原管発官 R4 第 139 号

柏崎刈羽原子力発電所発電用原子炉設置変更許可申請書

(6 号及び 7 号発電用原子炉施設の変更)

本文及び添付書類の一部補正について

第 1.14.2 図 交流電源単線結線図 (6号及び7号炉)

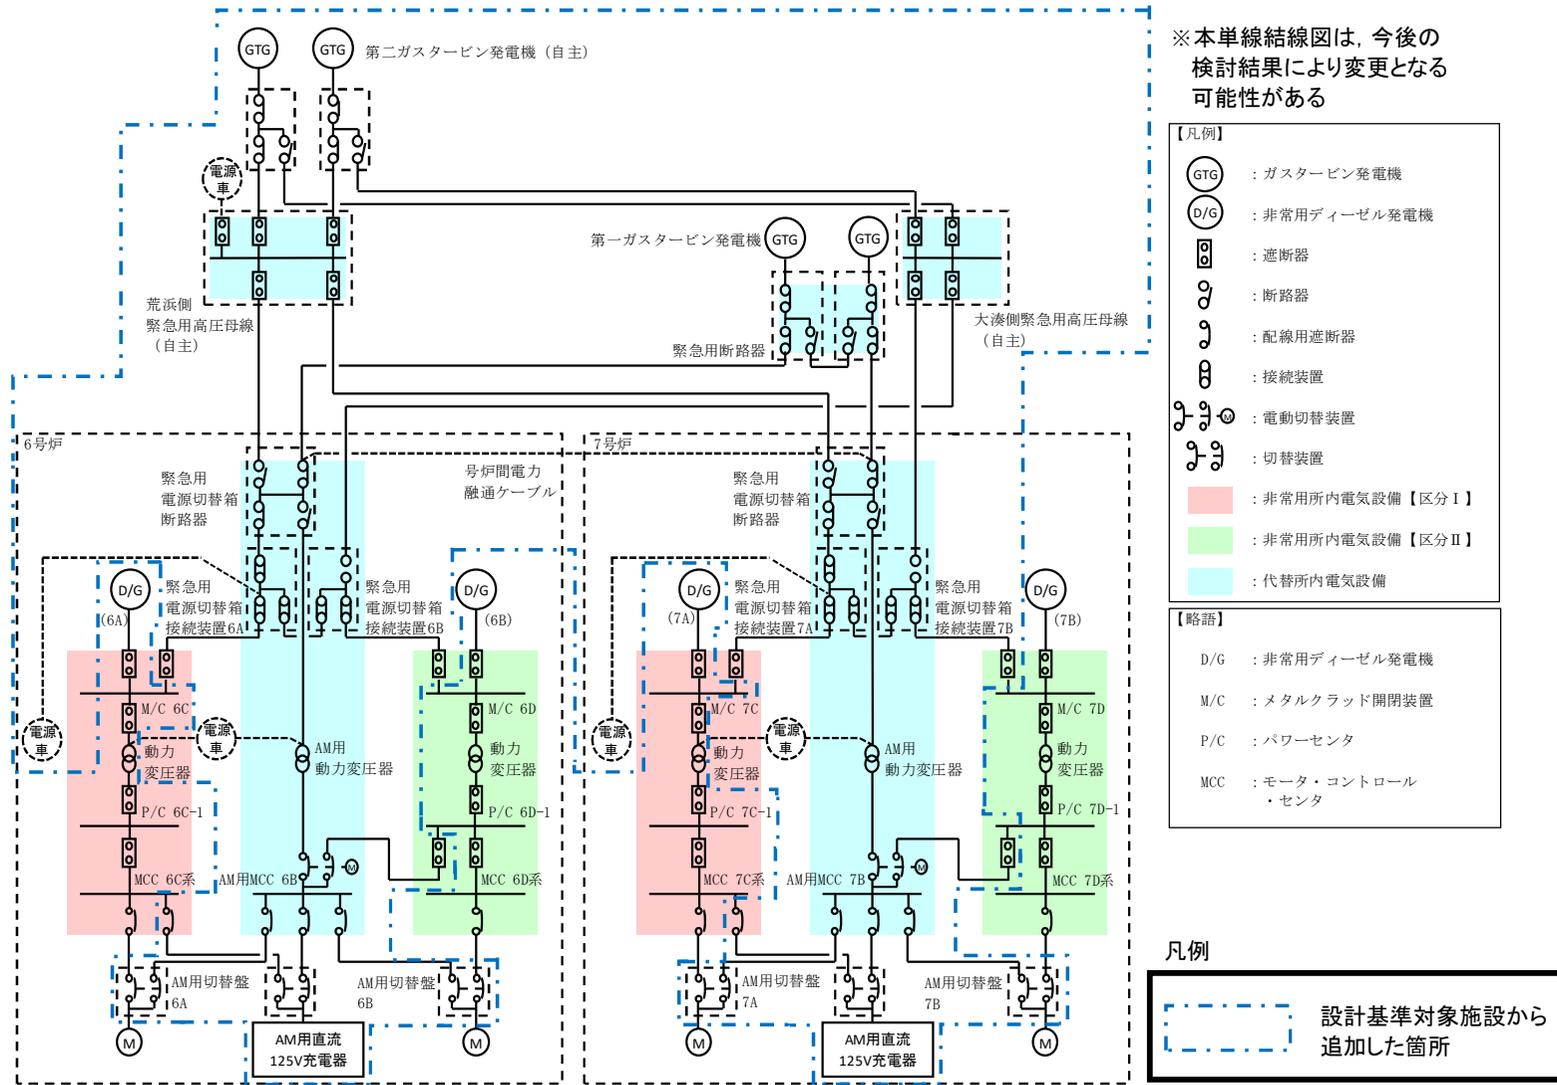
頁	行	補正前	補正後
1.14-1	21行と 22行の間	(追加)	<u>第 1.14.2 図 交流電源 単線結線図 (6号及び7 号炉)</u>
1.14-23 と 1.14-24 の間		(追加)	別紙1を追加する。
